訂正のお願い

2014.10 株式会社自研センター

*No.J-564 マツダ アクセラセダン 2009年12月(BL5FP、BLEFP、BLEAP系)を下記の通り訂正いたします。

P.60 M240

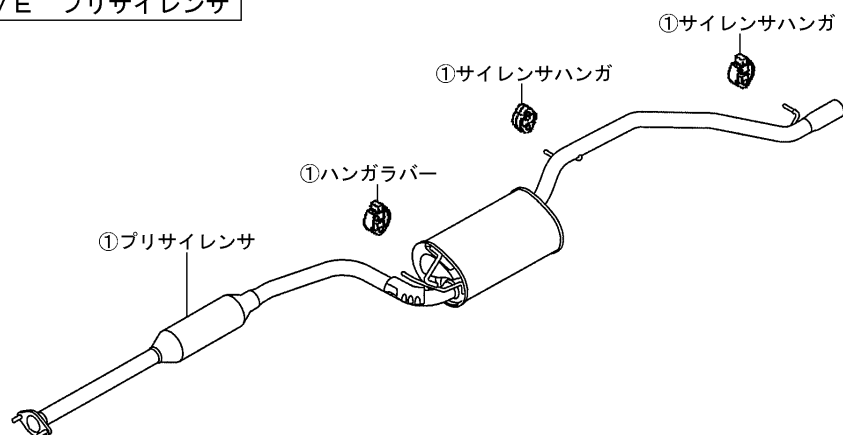
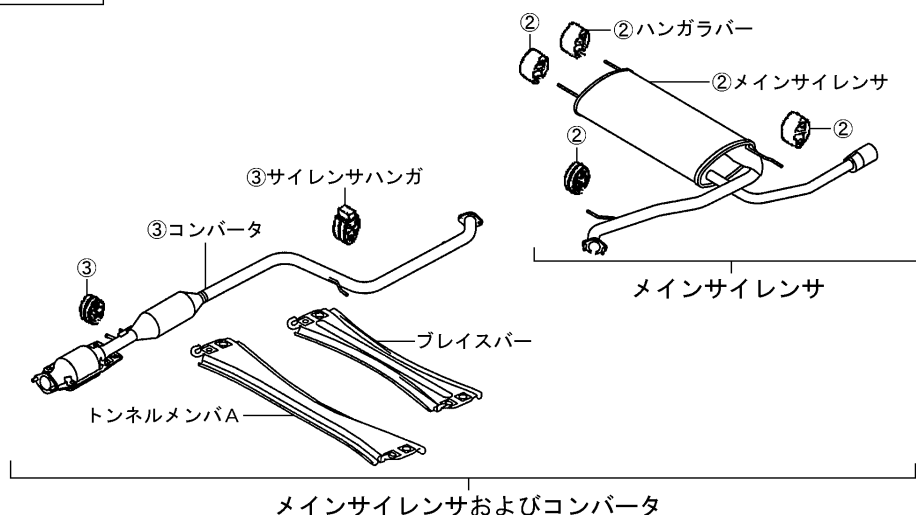
指数値の変更訂正および指数テーブル欄の一部に削除・追加訂正があったため、差替え願います。

P.62 M250

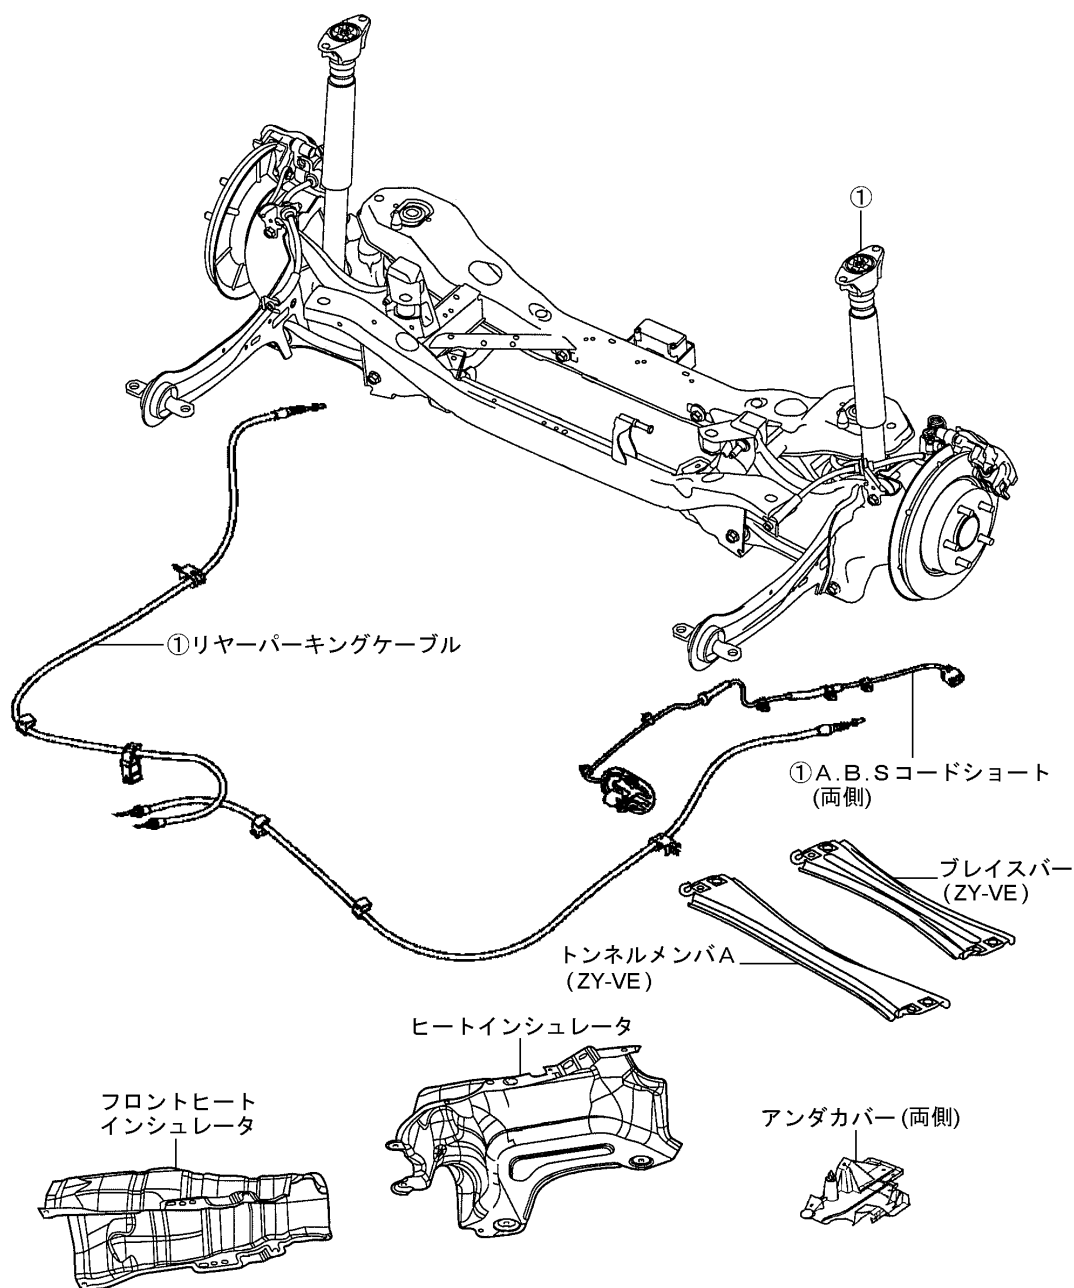
指数値の追加訂正および指数テーブル欄の一部に削除・追加訂正があったため、差替え願います。

P.64 M255

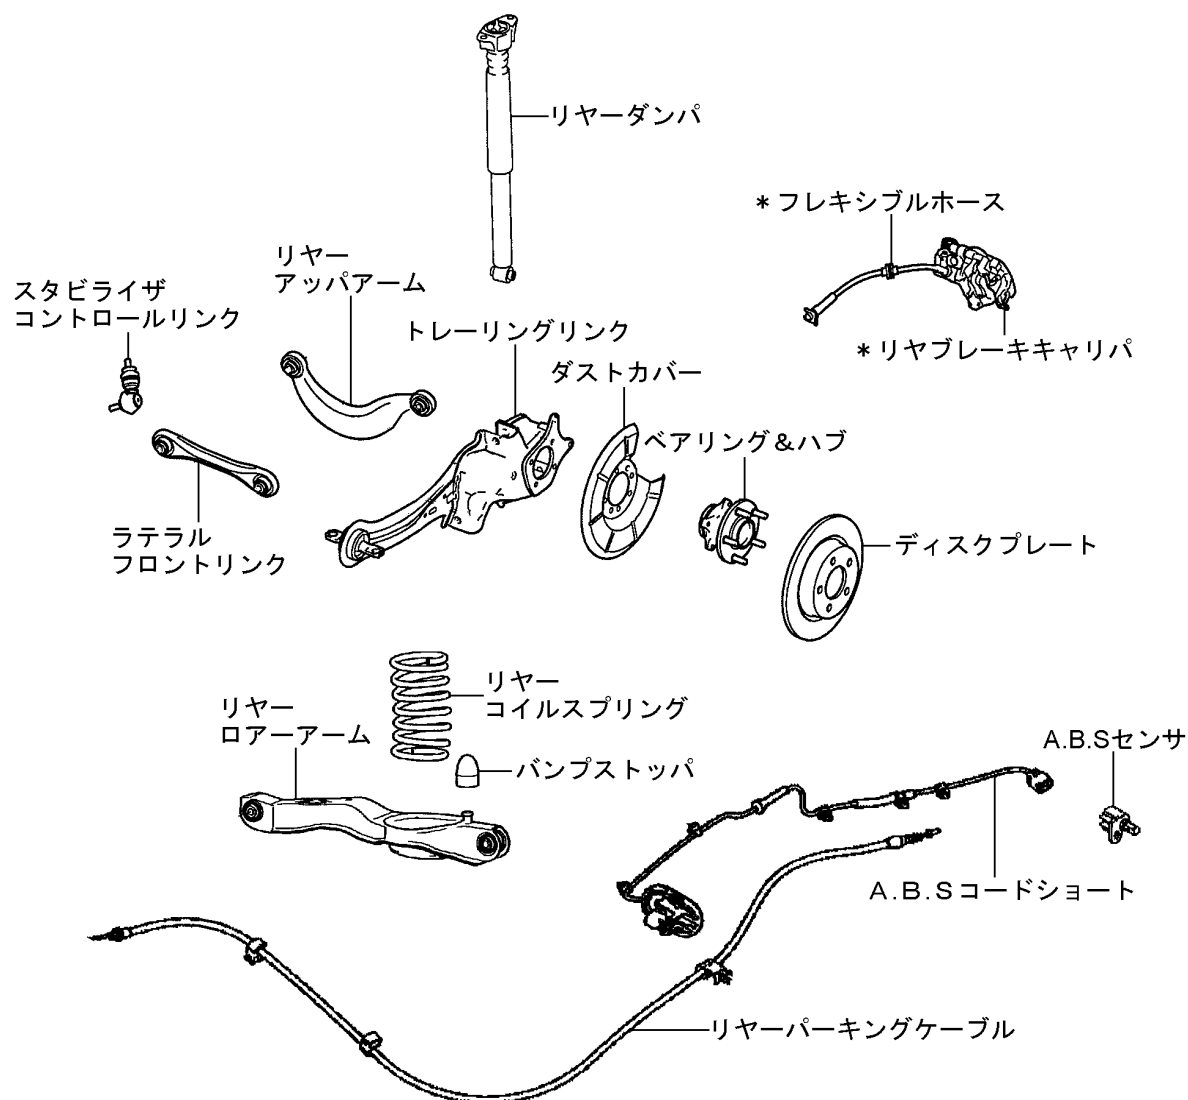
指数値の追加訂正および指数テーブル欄の一部に削除・追加訂正があったため、差替え願います。

P. 96 ボデー寸法図 ■フロント・ボデー寸法(1)測定基準点に誤りが有ったため、差し替え願います。

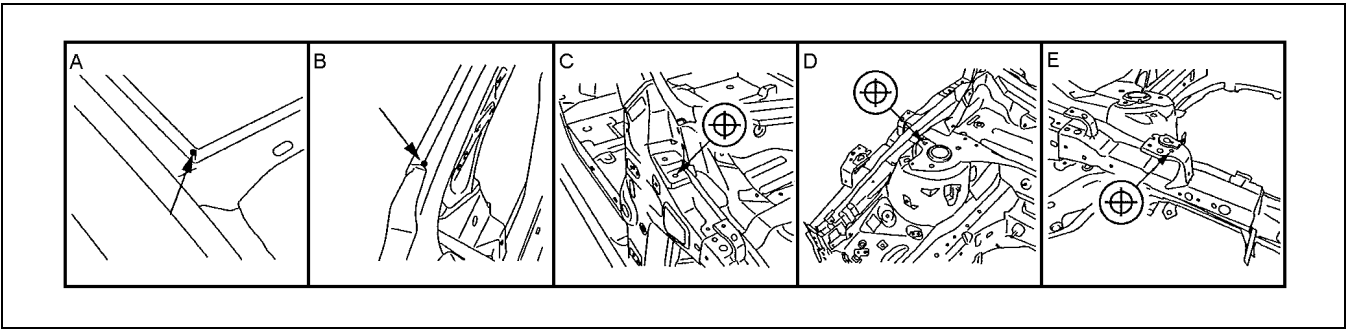
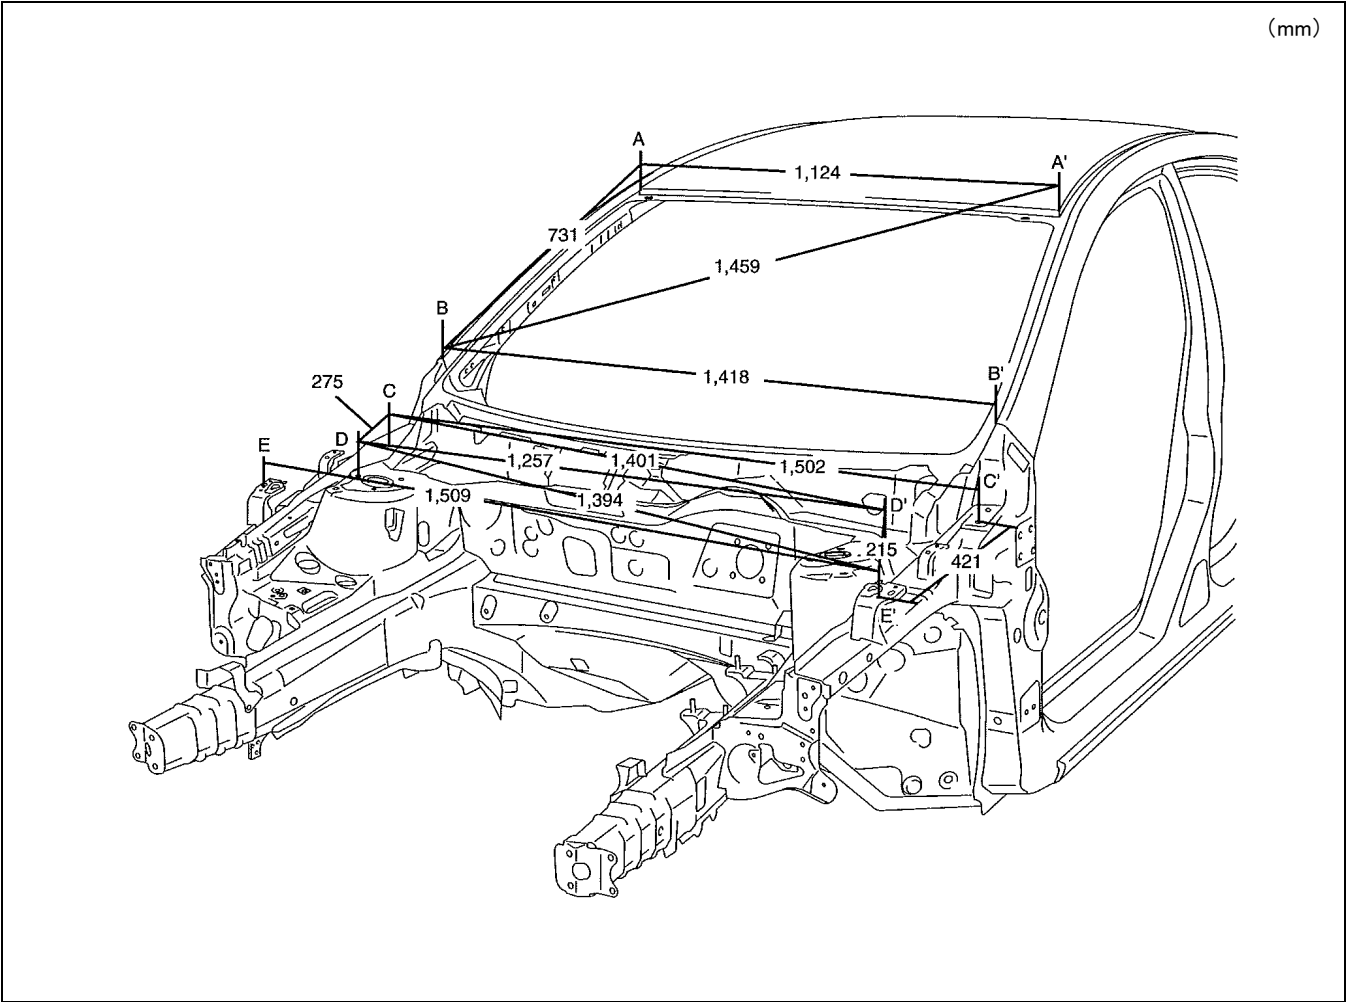
P. 96ボデー寸法図にて、以下の誤りが有ったため訂正いたします。
なお、差し替えページは本訂正案内の末尾にあります。

ポイント記号	測定基準値	穴径、ボルトサイズ、ナットサイズ(mm)
A	ルーフ・パネル合わせ部	—
B	フロント・ピラー突起部	—
C	ボンネット・ヒンジ取付け穴	φ10
D	フロント・サスペンション・アッパ・マウンティング取付け穴	φ12.8
E	フロント・コンビネーション・ライト取付け穴	φ7

P.98 ボデー寸法図 ■フロント・ボデー寸法(2)

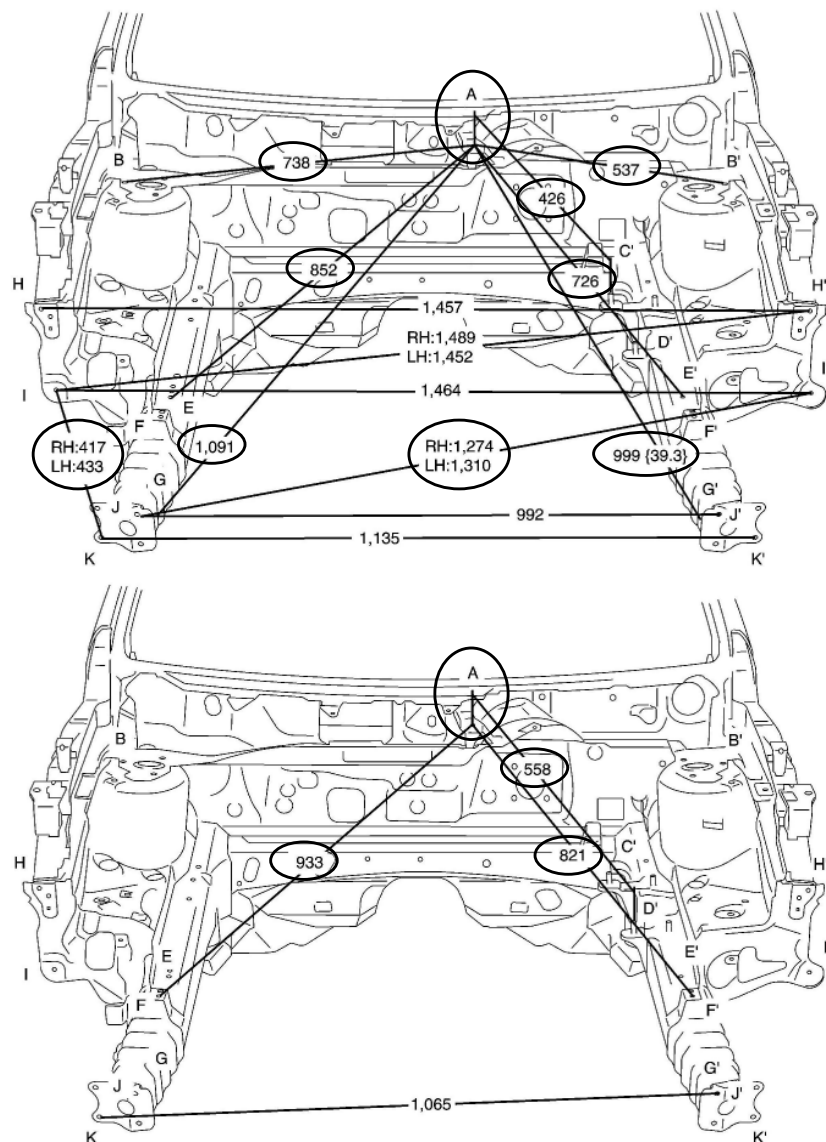
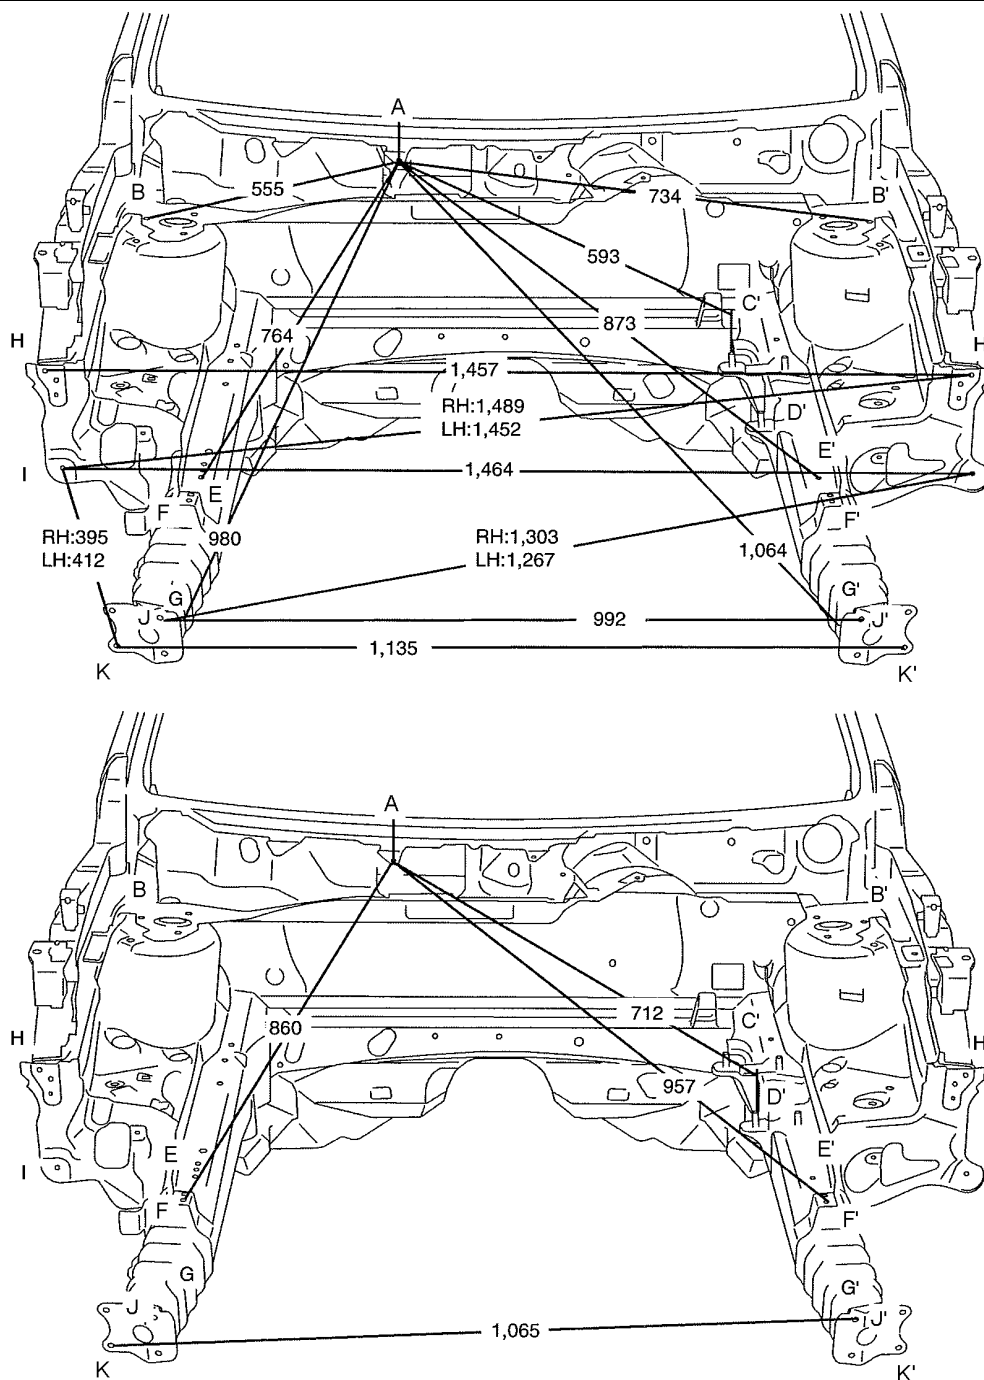
測定基準点および寸法に変更が有ったため、差し替えます。

P.99 ボデー寸法図 ■フロント・ボデー寸法(2)

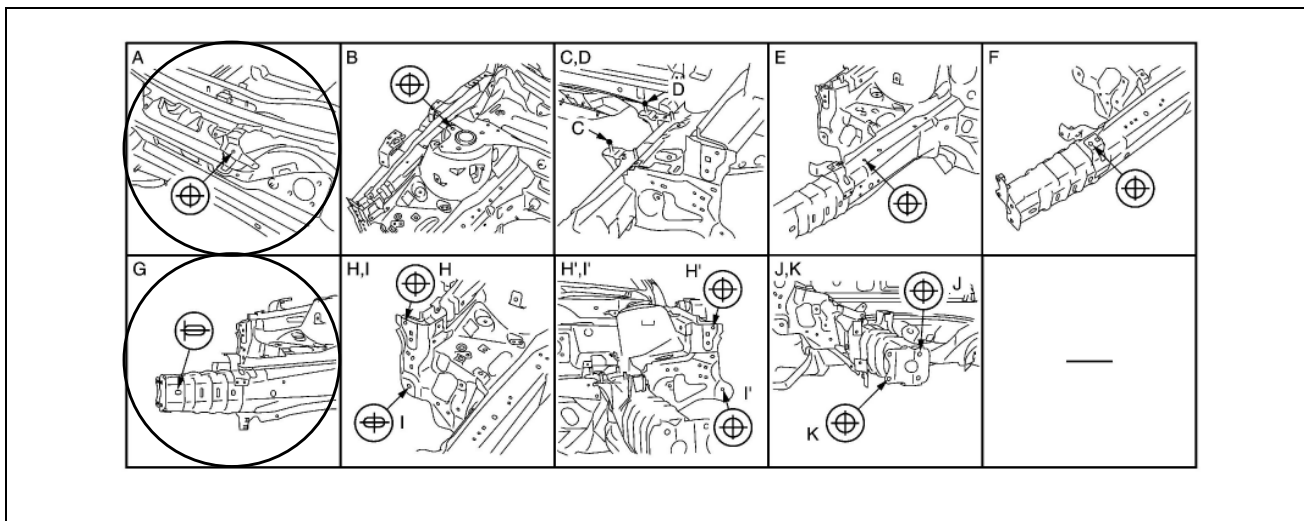
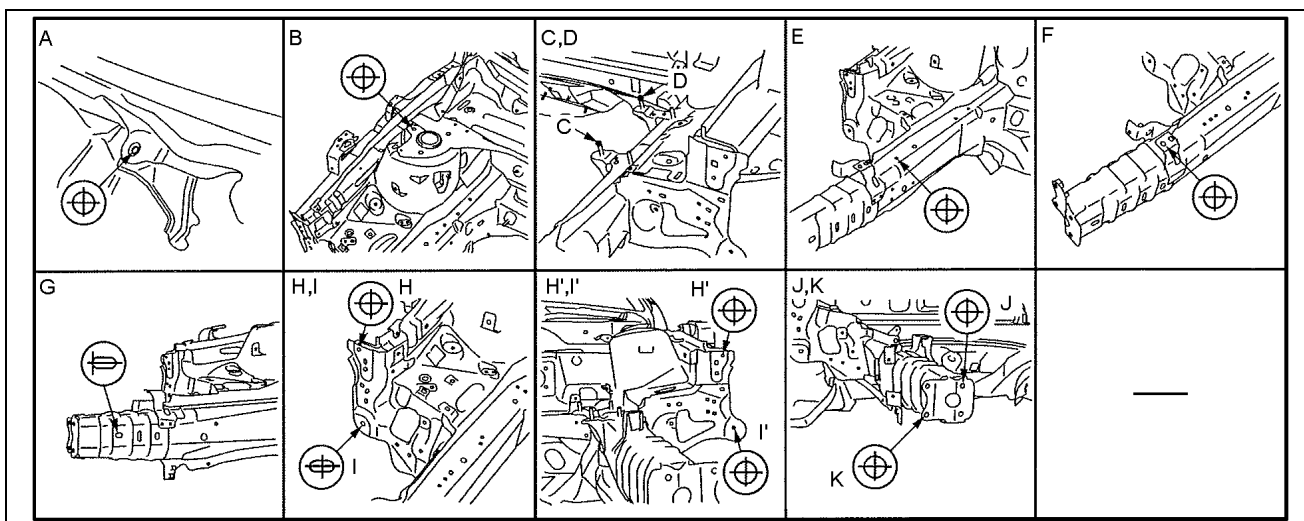
測定基準点のイラストに変更が有ったため、差し替えます。

P.100 ボデー寸法図 ■キャブ・サイド・フレーム寸法

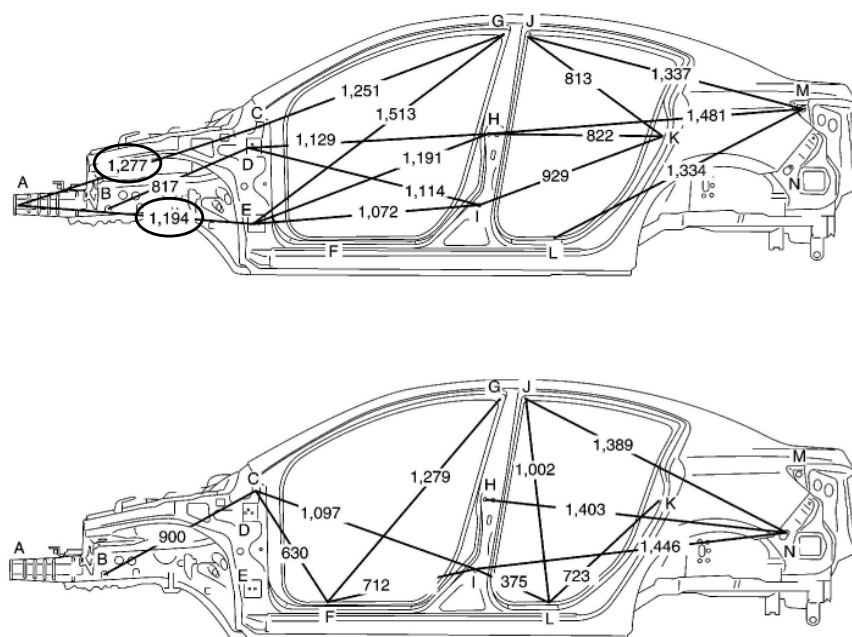
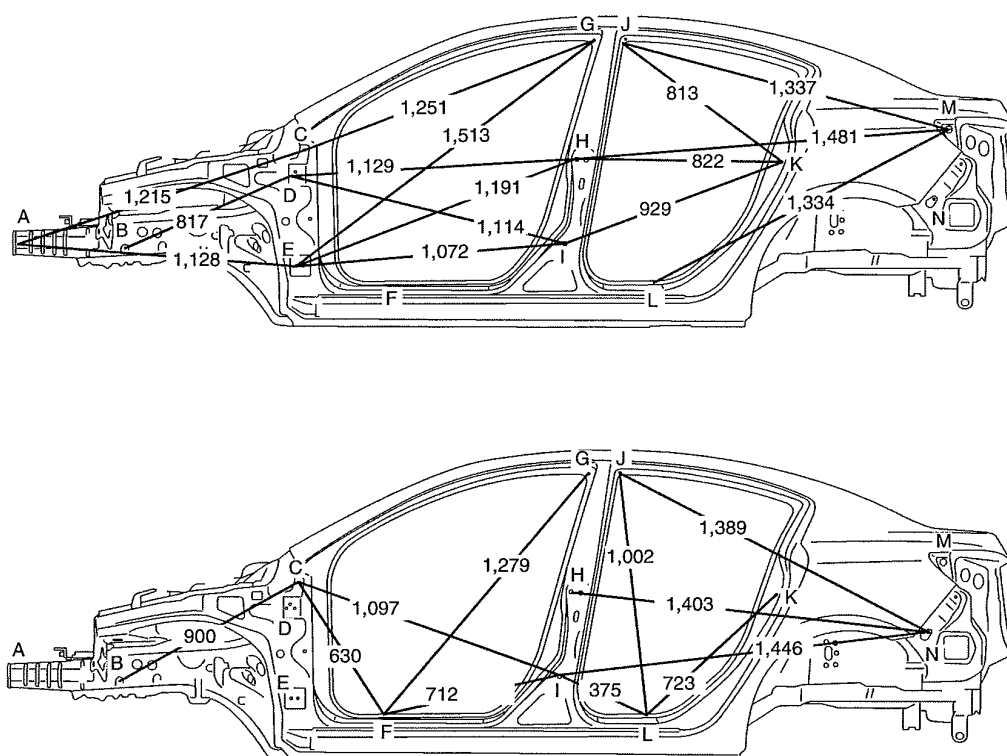
測定基準点および寸法に変更があったため、差し替えます。

P.101 ボデー寸法図 ■キャブ・サイド・フレーム寸法

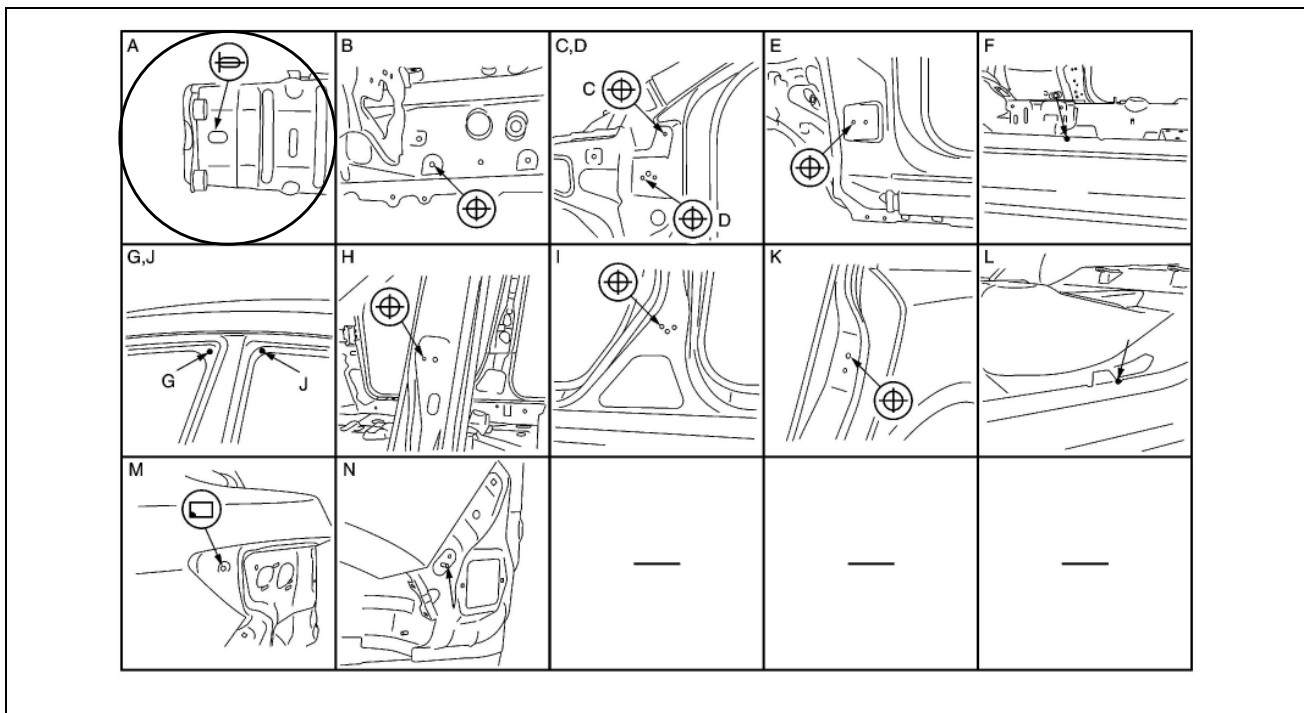
測定基準点のイラストに変更が有ったため、差し替えます。
